# 陳 情 書

令和4年3月7日

認定 NPO 法人ホタルのふるさと瀬上沢基金

## 不正埋立て許可関係者の刑事責任

図 4-1 造成計画断面位置図

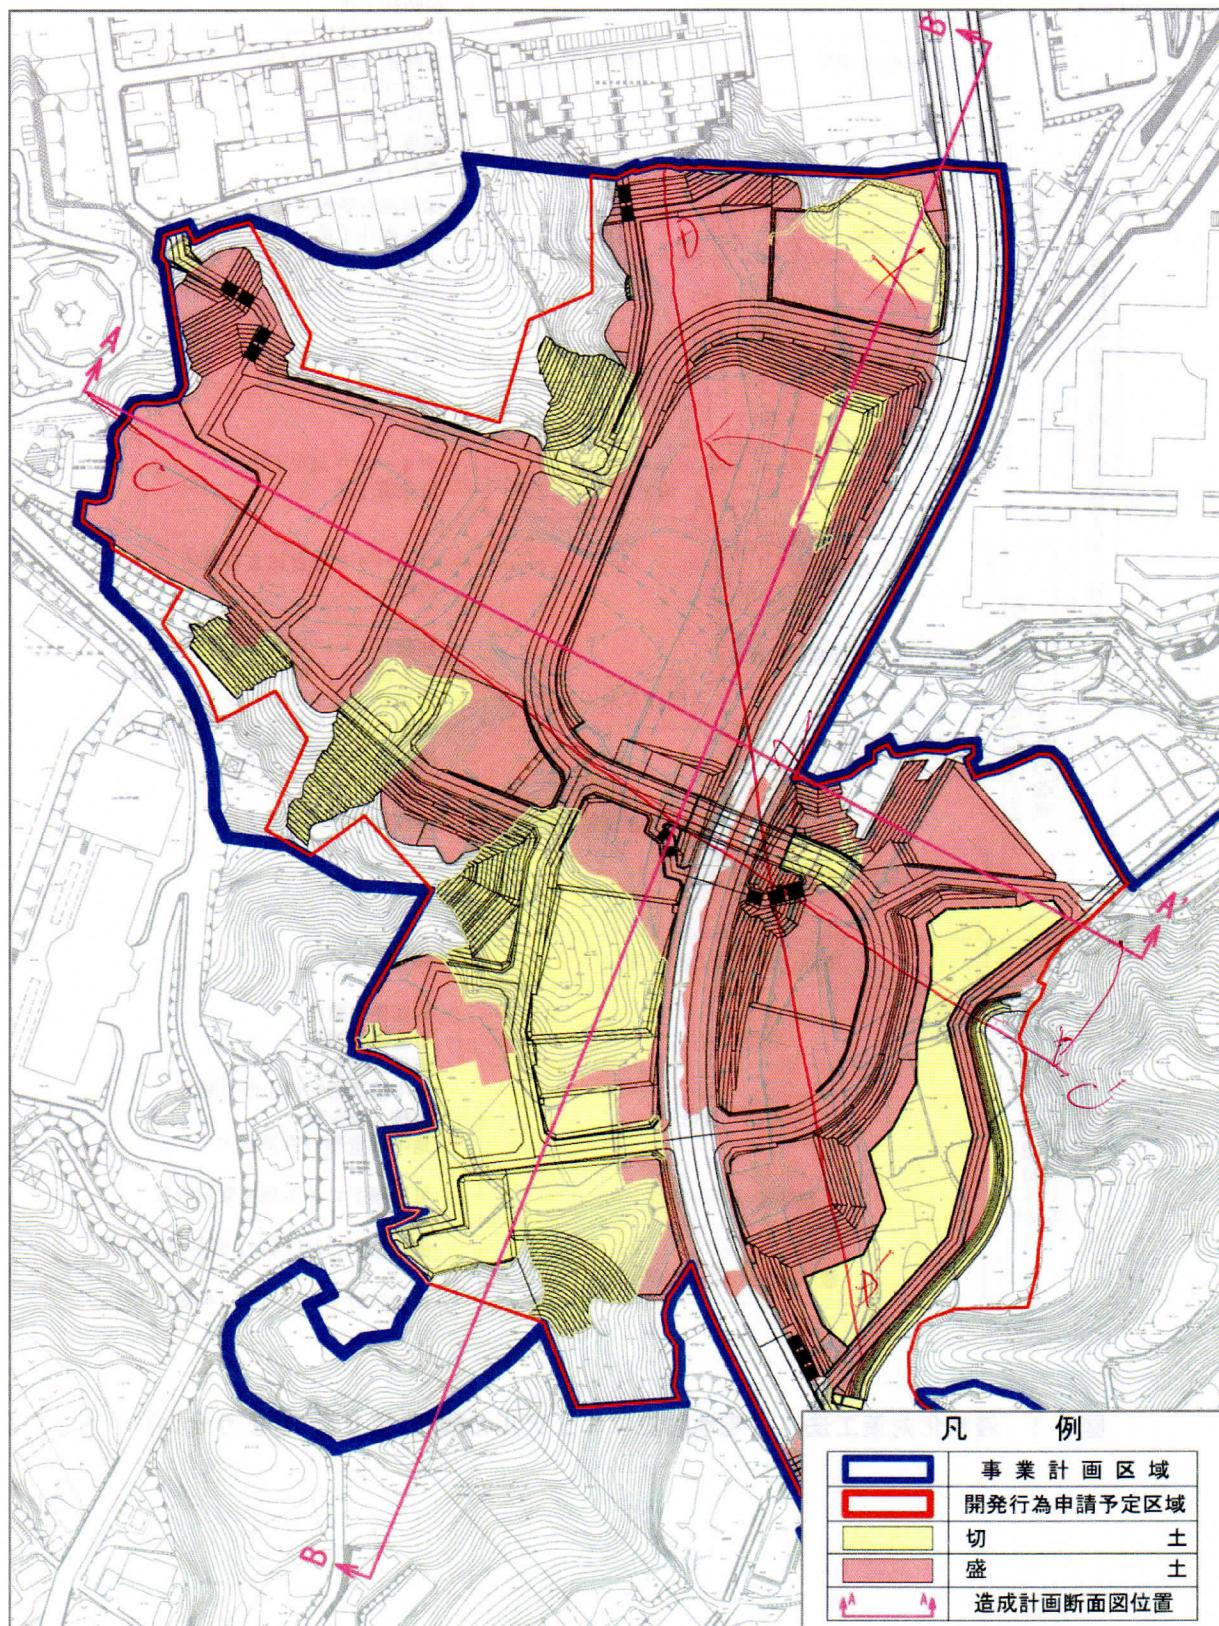
添付図1は上郷開発計画図で、東急建設が設定した埋立て断面A、Bが示されていますが、舞岡上郷線盛り土部分に掛かっていません。C、D断面でないと舞岡上郷線に掛かる偏土圧の評価はできません。

瀬上沢の大量の湧水は、165万年前の穂高噴火火山灰層からと推定され埋め立てた場合地下水盆となり、地震による液状化と偏土圧で舞岡上郷線が崩壊する恐れがあります。上郷開発事業で、崩壊の恐れがある舞岡上郷線道路の偏土圧について事業者が該当資料を申請していない為、環境アセスメントでは正しい評価がされていません。横浜市が行った偏土圧アセスは、東急建設が断面図を故意に山側にずらした、不正な位置のものです。不正位置については、東急建設のアセス資料図1と地形図3を重ね合わせれば明らかです。

図2

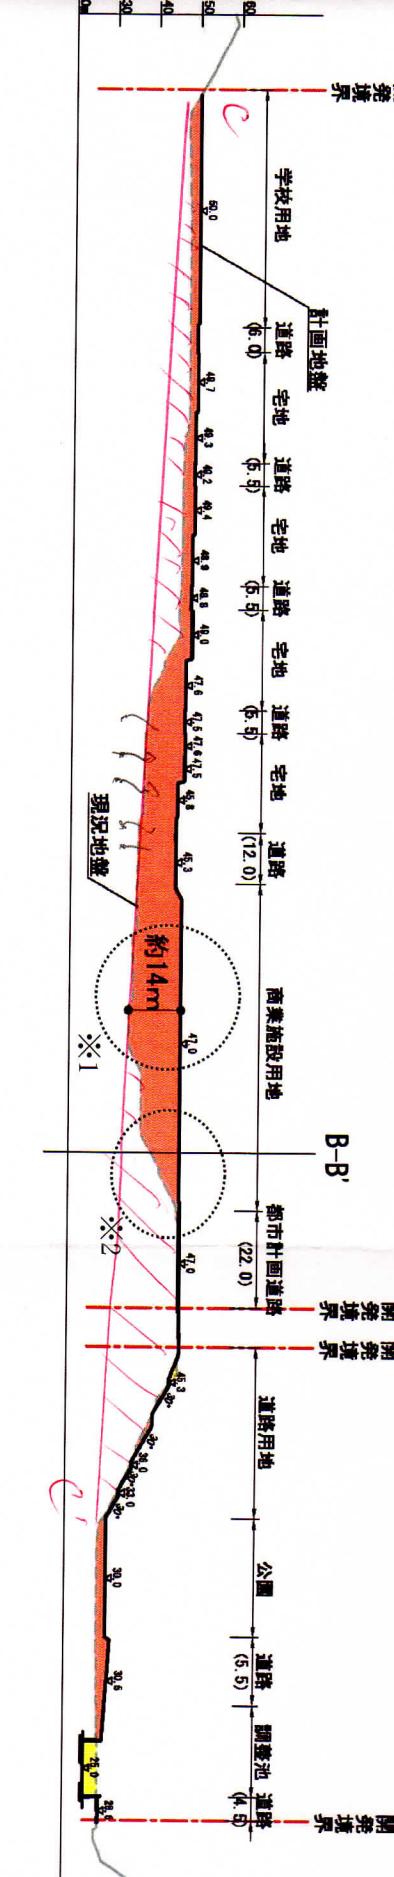
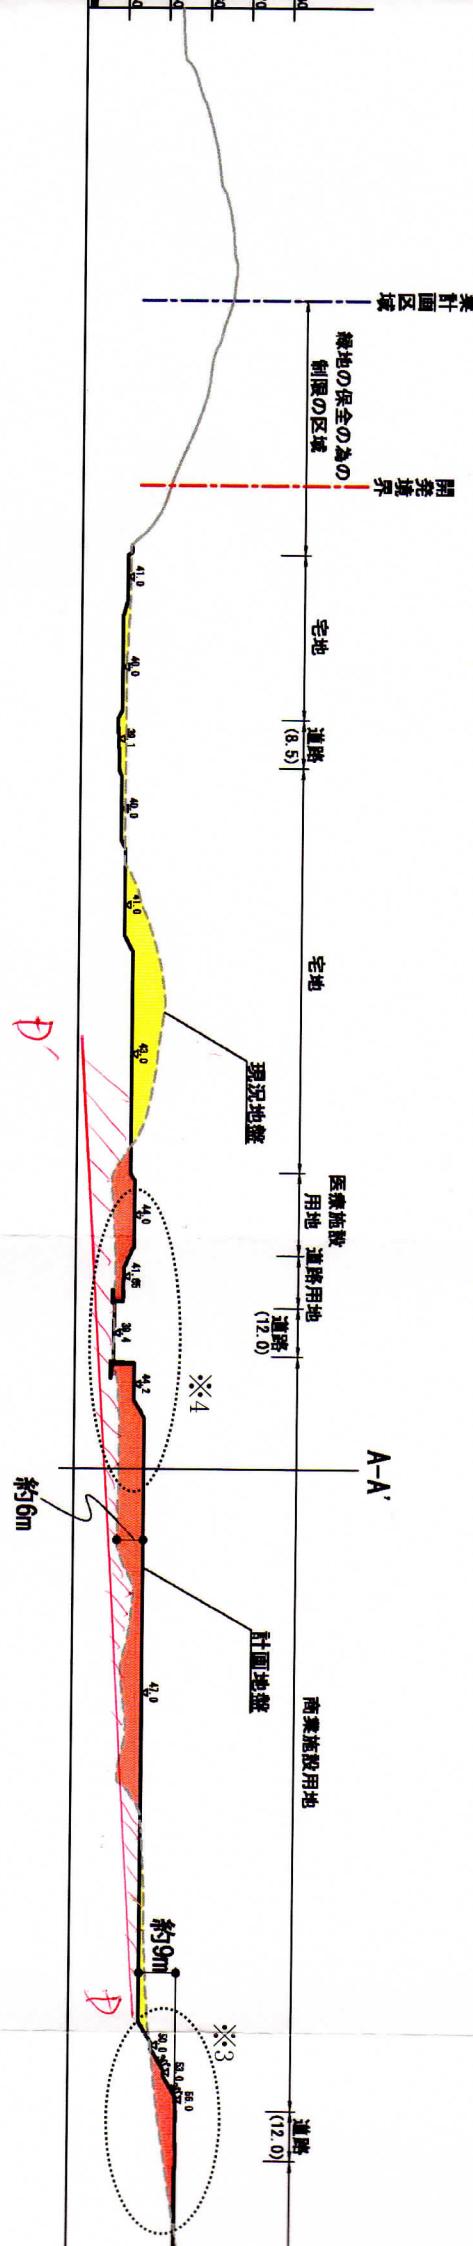
添付図2は埋立て断面図で、東急建設は赤の塗りつぶし部分が盛土としていますが、実際は赤斜線部分に30年前産業廃棄物が埋められており危険です。
